**Rotax Motor Type 914 F (Serie), Kontrolle / Austausch der Turbodruckölleitung und Rohrschellen**

**Rotax engine type 914 F (series), check / replacement of the turbo oil pressure line and pipe clamps**

- a) Check / Replacement of the turbo oil pressure line ( part no. 956.475) including replacement of pipe clamps ( part no. 851.110 and part no. 851.115).
- b) Replacement of pipe clamps ( part no. 851.110 and part no. 851.115) and check of the turbo oil line ( part no. 956.476).

Bild / Fig. 1

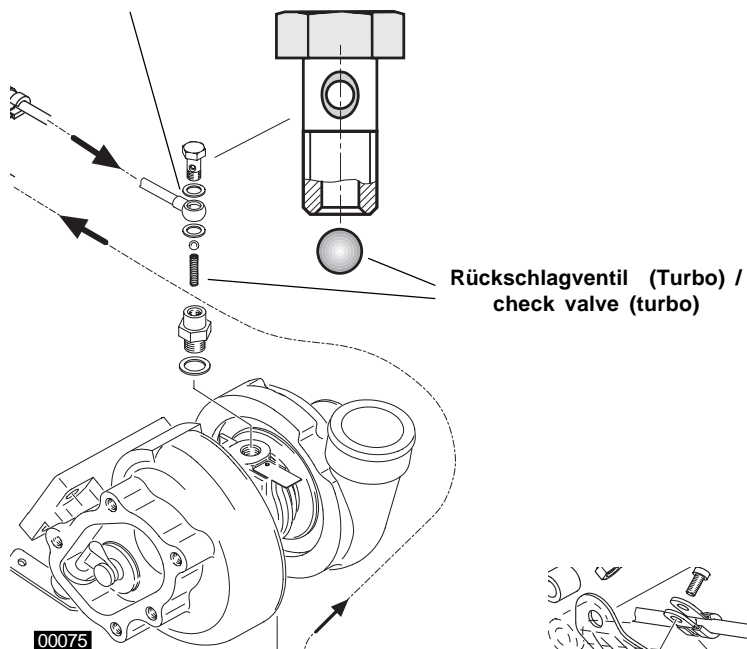
■ **ATTENTION:** Make sure that the ball and spring of the check valve (turbo oil pressure line) will not be damaged or lost. See Fig. 1, page 5.

▲ **WARNING:** Beim Festziehen der Hohlschraube Ringschlauchnippel nicht verdrehen!  
At tightening of banjo bolt do not rotate hose nipple!

- Install new turbo oil pressure line and new sealing rings on both sides with the banjo bolts. Tightening torque 10 Nm. (90 in.lb.).
- The hose nipples of the turbo oil pressure line have to be held in position by a suitable tool, to prevent rotation and stress on the line.  
If necessary realign the turbo oil pressure line before fitting, to achieve stressfree installation.

Bild / Fig. 3

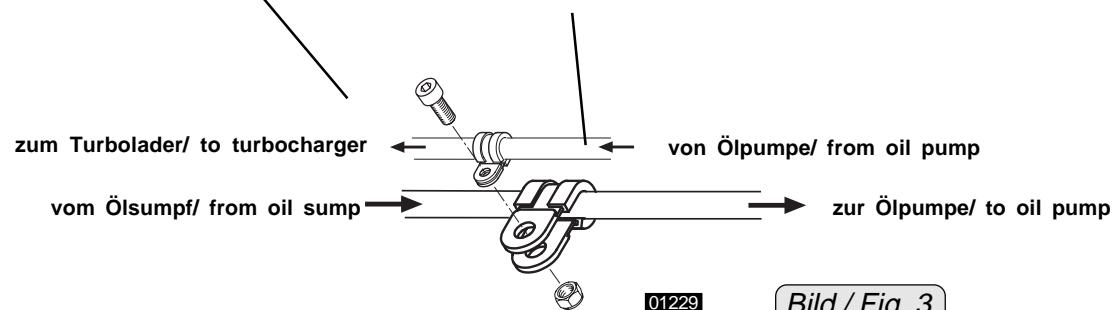
- Ensure that the suction line and pressure line will be routed parallel so that after attachment by the clamps they will remain free of stress.
- Fit the clamps as per the specified distance with back to back (=pair of clamps) and as per Fig. 3.

**See Fig. 2 and Fig. 3.**

▲ **WARNING:** Öleitungen und Schellen spannungsfrei montieren!  
Stressfree installation of oil lines and clamps!

Bild / Fig. 4

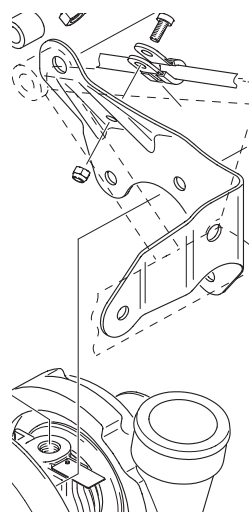
- The pipe clamp for additional support of the turbo suction oil line on the turbo charger bracket must be replaced by pipe clamp ( part no. 851 111) as per the current Maintenance Manual 914 F.

**See Fig. 4.**
